DZP/30/24

Odpowiedzi na pytania dotyczące treści Specyfikacji Warunków Zamówienia

W związku z wpłynięciem kolejnych zapytań dotyczących treści SWZ postępowania znak: **DZP/11/ZP-2/24** pn. „**Remont, przebudowa, rozbudowa, nadbudowa Centrum komunikacji i języków obcych**” zgodnie z art. 284 ust. 2 ustawy z 11 września 2019 r. – Prawo zamówień publicznych (t.j. Dz.U. z 2022, poz. 1710 ze zm.) – dalej: ustawa Pzp, Państwowa Akademia Nauk Stosowanych w Krośnie udziela wyjaśnień:

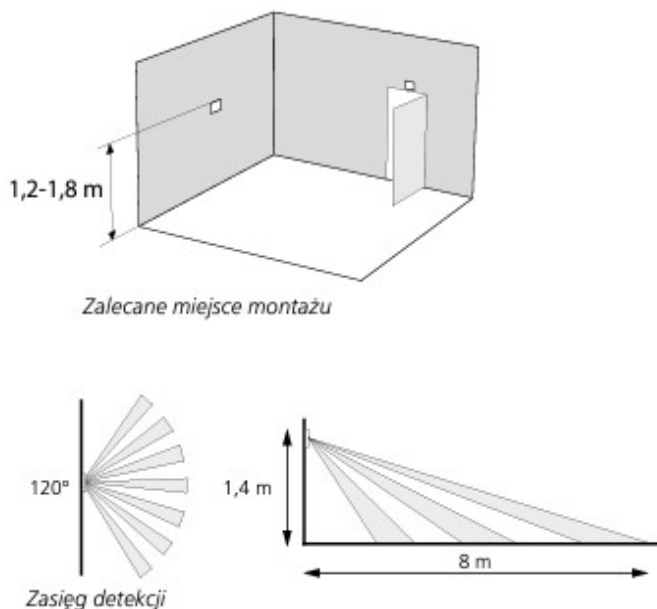
Dotyczy instalacji wentylacji:

Proszę o wskazanie parametrów istotnych zaprojektowanych urządzeń wentylacji.

Proszę o wskazanie parametrów nie istotnych urządzeń wentylacji

Proszę o wskazanie lokalizacji czujników ruchu, kontraktronów, sterowników ściennych.

Proszę o wyjaśnienie idei zastosowania sterownika nadrzędnego co do central wentylacyjnych i zasady jego działania.

Proszę o uzupełnienie przedmiaru o brakujące elementy, takie jak czujniki CO₂ oraz czujniki ruchu, kontraktrony.

Proszę o podanie logiki sterowania regulatorami zmiennego przepływu oraz poziomów granicznych CO₂ i odpowiadającym im wydajnościom w poszczególnych pomieszczeniach.

Proszę o podanie nazwy systemu BMS, jaki inwestor planuje zainstalować w budynku i za pomocą którego będzie monitorował pracę central wentylacyjnych.

Proszę o podanie lokalizacji regulatorów przepływu.

Proszę o podanie wymiarów okapu kuchennego.

Proszę o opisanie sposobu weryfikacji poprawności działania czy zadziałania urządzeń regulujących wydatek bezpośrednio na instalacji

Proszę o przedstawienie schematów okablowania automatyki oraz osprzętu wentylacyjnego. Opis nie wyczerpuje tematu.

Wszystkie przedstawione parametry są istotne, dopiero ich zmiana może prowadzić do konsekwencji akceptowalnych bądź nie. Określenie tych konsekwencji leży po stronie Wykonawcy.
